Dritte Rhonekorrektion
Troisième Correction du Rhône
Externe Expertengruppe
Groupe d'experts externes

3ème correction du Rhône

Rapport du groupe d'experts externes concernant les projets alternatifs des communes pour le tronçon Chippis – Martigny

Infiltration directe et permanente

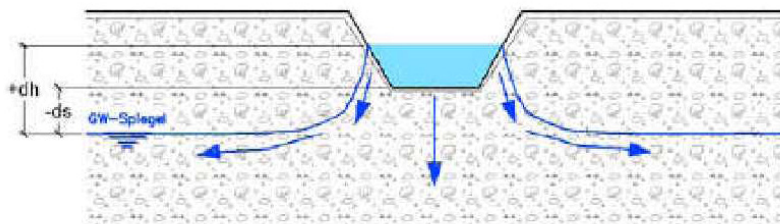
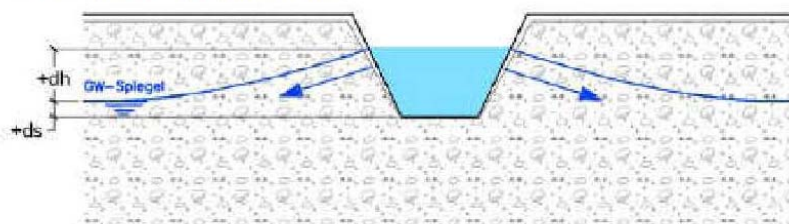
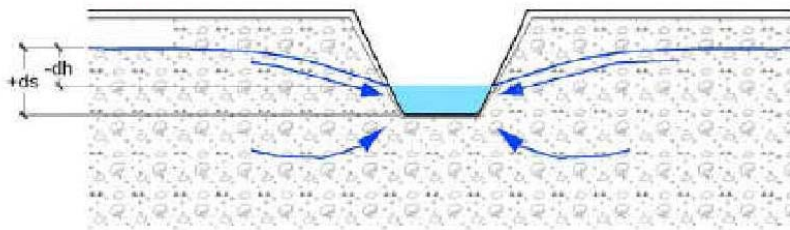
Si le fond du lit est abaissé à une telle profondeur que le type d'infiltration change du type percolatif à direct ou permanent, des répercussions plus importantes sont attendues.

Comme introduit sous chiffre 6.2, l'infiltration « libre » est désignée ici comme infiltration « directe ». Lors d'une infiltration directe ou permanente, le niveau de nappe augmente en période de transition suite à des abaissements du fond, parce que la couche colmatée du fond est ouverte. L'augmentation devrait de manière générale diminuer avec une différence décroissante entre les niveaux du Rhône et de la nappe. Dans le rapport sur les eaux souterraines du PA-R3 l'abaissement de la nappe est estimé à 40 – 60 % de l'abaissement du niveau du Rhône. Les enrochements prévus pour la protection des berges linéaires favorisent l'échange d'eau. A proximité du Rhône ces échanges seraient plutôt plus importants qu'à plus grande distance. (Pour des épis cela ne s'appliquerait que localement.) Des canaux de drainage contrôlent le niveau de la nappe pour autant qu'ils ne soient pas entièrement colmatés. Ils empêchent au moins à leur proximité une surélévation du niveau de la nappe même si l'infiltration du Rhône augmente.

Mais si le fond du lit du Rhône était tellement abaissé de sorte à ce que les conditions d'écoulement soient inversées d'infiltration à exfiltration, les répercussions mentionnées plus bas sont attendues.

Exfiltration

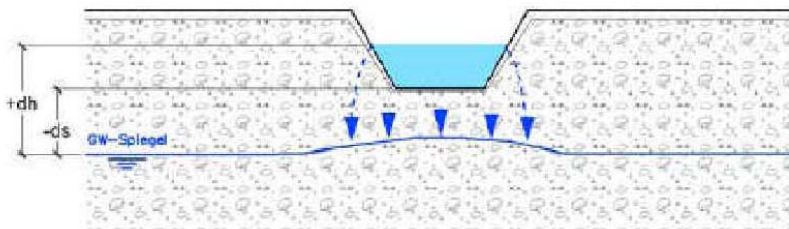
Dans des conditions d'exfiltration, un abaissement du fond du lit devrait conduire aussi à des niveaux de la nappe plus bas en cas de crue et cela en premier lieu à proximité du Rhône. Après des élargissements ou des extensions du gabarit sans abaissement du fond du lit, les conditions d'écoulement ne devraient pas subir de modification significative par rapport à l'état actuel.

Infiltration directe et permanente

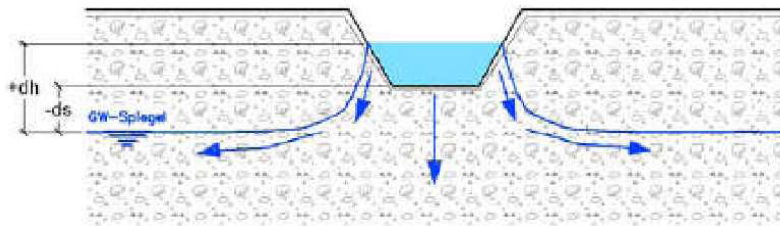
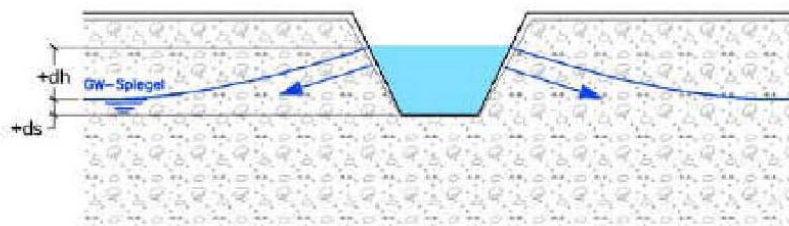
Après un abaissement du fond et un régime d'infiltration directe et permanente, l'échange devrait diminuer à nouveau un peu par rapport à l'état transitoire notamment si une nouvelle couche de colmatage se forme à nouveau jusqu'à la hauteur du niveau de la nappe suite au marnage. Comparé à l'état transitoire, le niveau de la nappe devrait avoir tendance à s'approcher du niveau actuel. Le risque de pollution de captage d'eau de la nappe à proximité du Rhône par de l'eau infiltrée du Rhône reste élevé.

Exfiltration

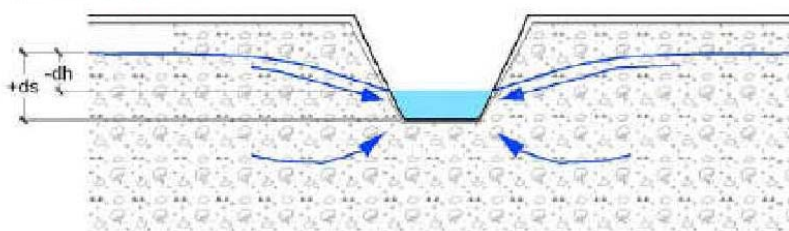
En cas d'abaissement du fond, il n'y a pas de grande différence attendue entre l'état transitoire et l'état d'équilibre. Si le cours d'eau récepteur se situe plus bas, le niveau de la nappe s'adaptera au niveau d'eau du Rhône avec le temps, même avec un sol colmaté. Pour des élargissements et des extensions du gabarit sans abaissement du fond du lit, le niveau de la nappe devrait s'établir de manière générale autour du niveau actuel. Les niveaux d'eau du Rhône qui sont soumis à des variations moins importantes induiront des niveaux de la nappe moins variables ce qui a un effet plutôt positif sur la végétation alluviale en cas d'abaissement du fond d'un tronçon soumis au marnage.

St-Léonard

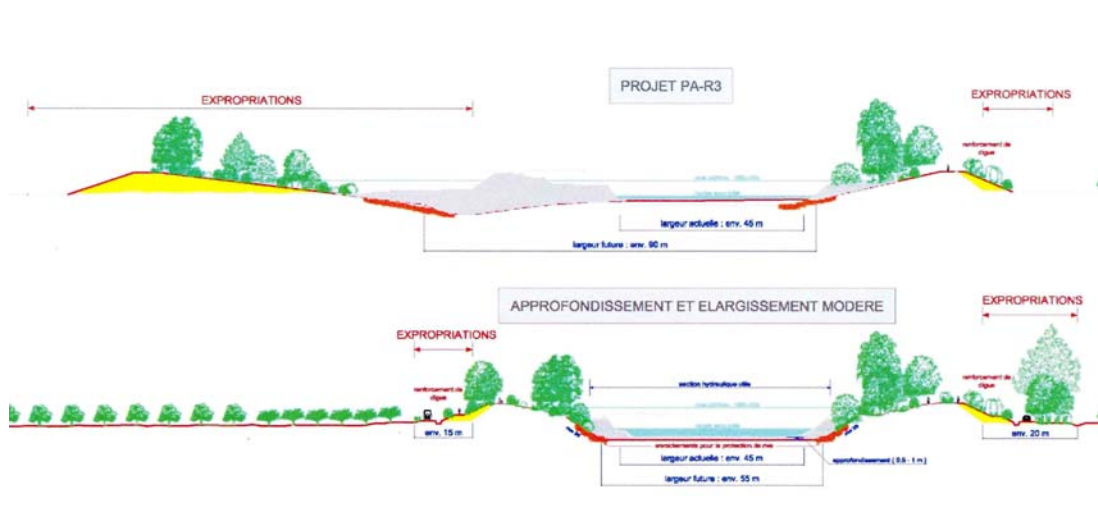
Depuis la mise à l'enquête de la nouvelle carte des dangers il y a urgence d'agir. Il est surtout critiqué que la réalisation du projet officiel prenne trop de temps et que l'élargissement du cours d'eau prévu en rive droite nécessite 12 ha de terrain. L'expert mandaté par les communes propose aussi sur ce tronçon un „abaissement et élargissement modéré“ :

Profil en travers au km 58'285 :

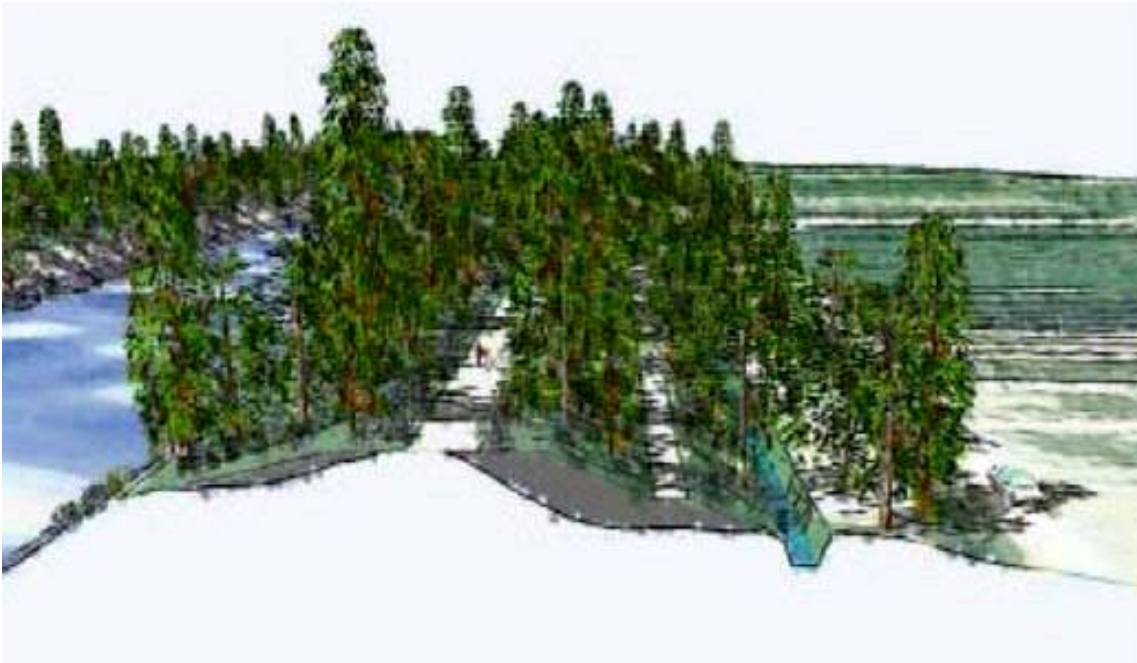
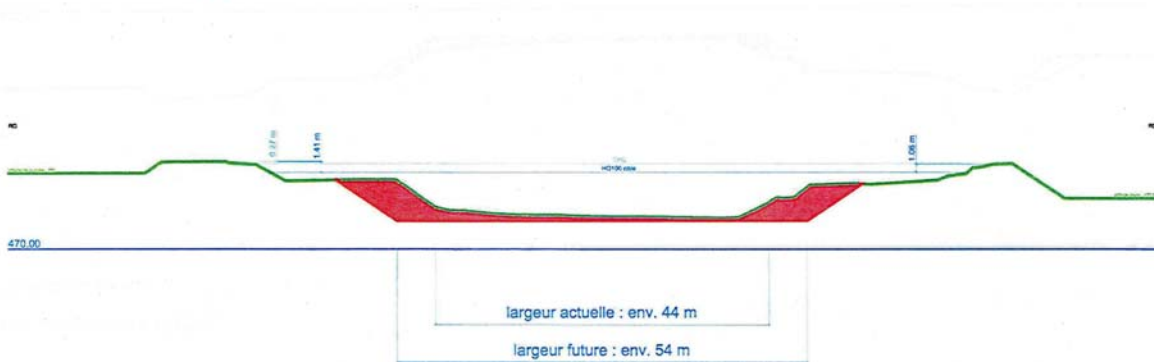
Selon le projet exposé le 4 juillet 2011, l'expert mandaté par les communes, Philippe Bianco, propose aussi sur ce tronçon un «abaissement» avec des «élargissements ponctuels sur secteurs appropriés pour créer une dynamique alluviale» :

Conthey

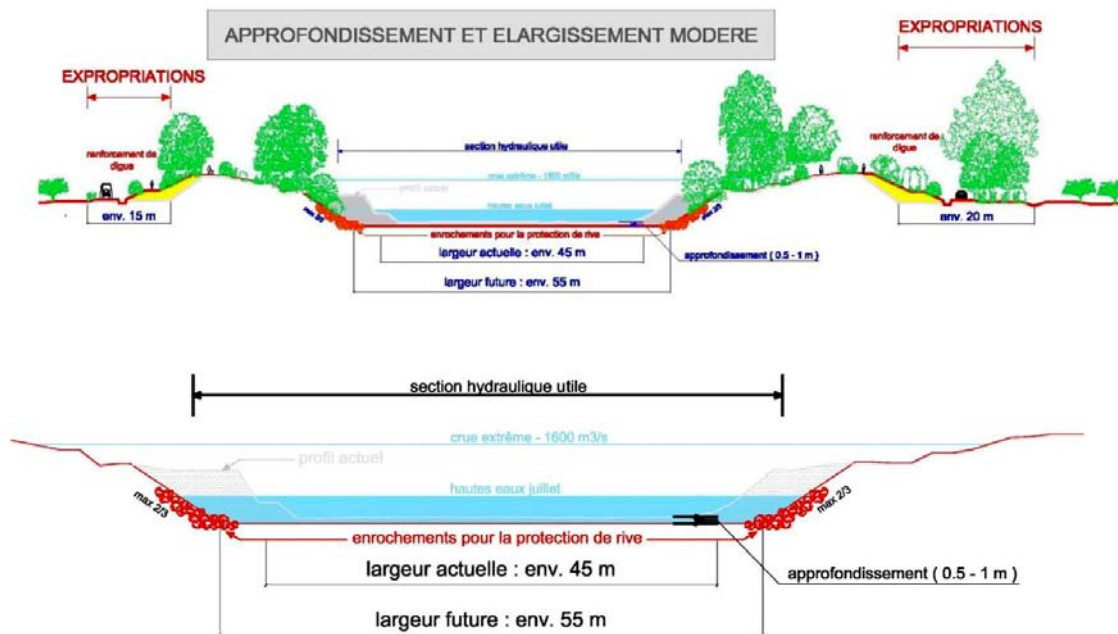
Il est reproché au projet officiel de demander une surface de 15 ha, de faire disparaître le camping au bord du Rhône, d’induire des coûts élevés pour un dommage potentiel de seulement 2 mios de francs et la réalisation qui n’est prévue qu’à partir de 2030. Le 13 janvier 2011, Monsieur Philippe Bianco a présenté le projet suivant :

Ardon

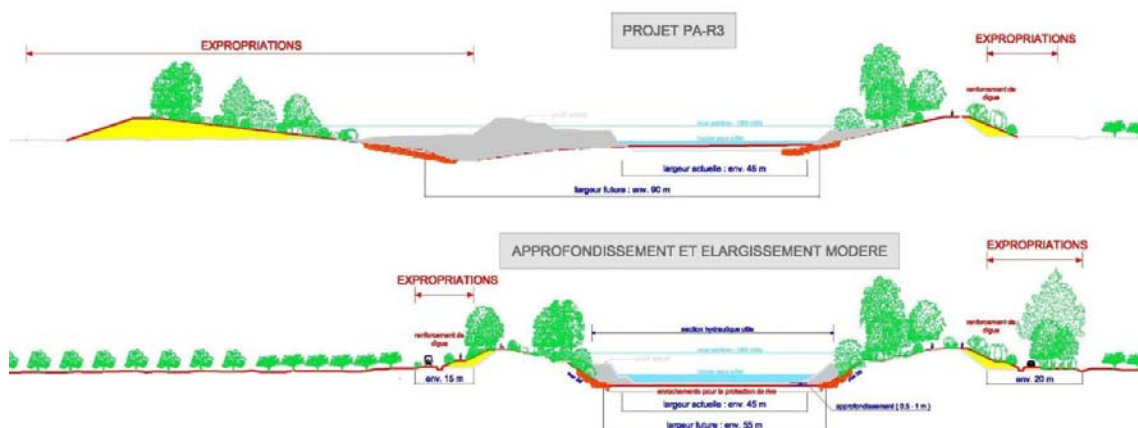
Le projet officiel est critiqué par rapport aux coûts importants et à une extension disproportionnée de l’espace du cours d’eau dans le secteur de l’embouchure de la Lizerne englobant 16 ha. L’expert des communes Philippe Bianco propose aussi dans ce cas une surélévation des digues et un léger abaissement du fond du lit du Rhône:

Chamoson

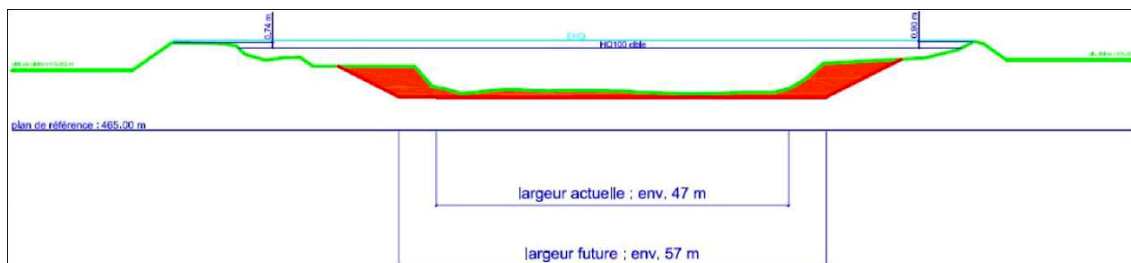
Le projet officiel est surtout critiqué pour ses coûts importants et le besoin disproportionné de terrain de 21 ha pour l'espace du cours d'eau.

L'expert des communes propose aussi pour Chamoson une surélévation des digues et une légère extension de l'espace du cours d'eau :

Profil en travers au km 47'390 :

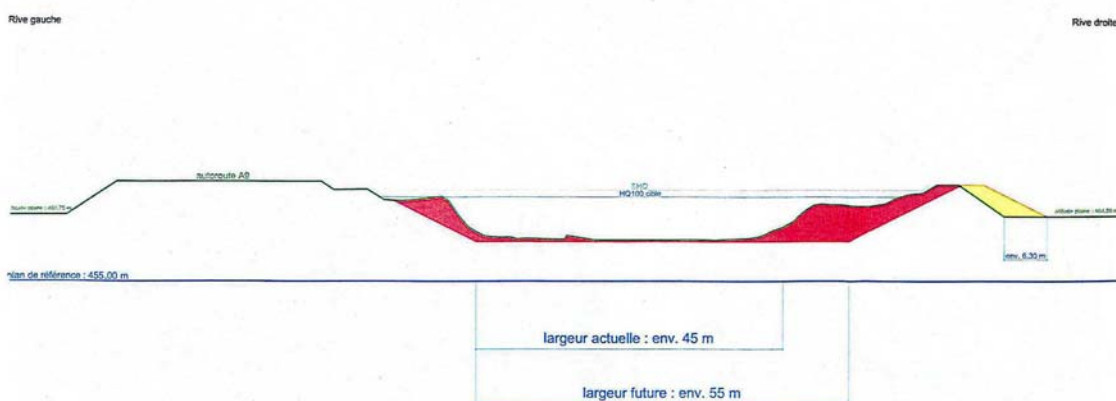
Lors de la séance du 19 août 2011, les autorités communales ont notamment critiqué qu'une surface trop importante soit sollicitée pour l'espace du cours d'eau et ils proposent sur la base des documents élaborés par Monsieur Philippe Bianco (document B8 de mars 2010, annexe 6) une surélévation respectivement un renforcement des digues ainsi qu'un léger abaissement du fond du lit et une extension modérée de l'espace du cours d'eau.

Profil en travers au km 50'820 :

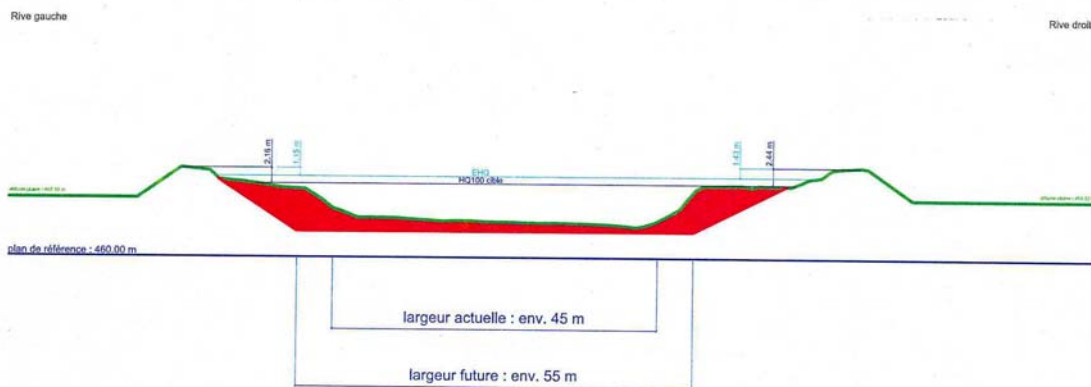
De même, la commune de Riddes reproche au projet officiel son coût trop élevé et le besoin en terrain trop important pour l'espace du cours d'eau. Voilà pourquoi leur expert propose également pour Riddes une „variante abaissement et élargissement modéré“ (Rapport Janvier 2010, Annexe 7) :

Martigny

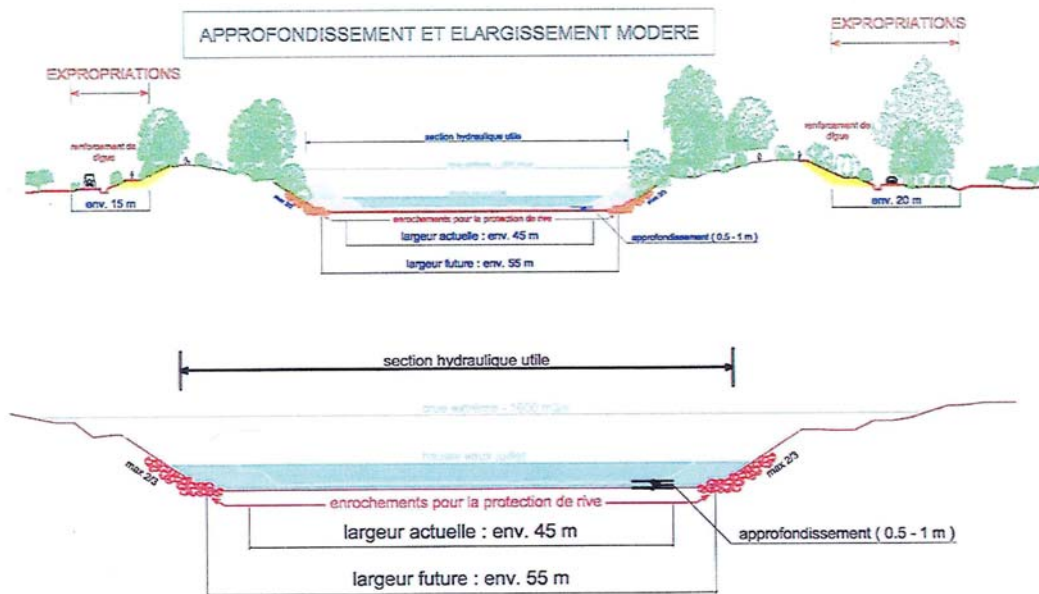
Selon la nouvelle carte des dangers, la zone inondable est très vaste. La commune insiste pour réaliser rapidement les mesures de protection. De leur point de vue, la réalisation du projet officiel se fait beaucoup trop tard. Ils demandent une réalisation rapide de leur projet alternatif selon le document B5 de juillet 2009 (précisé par la présentation faite lors de la séance du 13 janvier 2012, p. 14) :
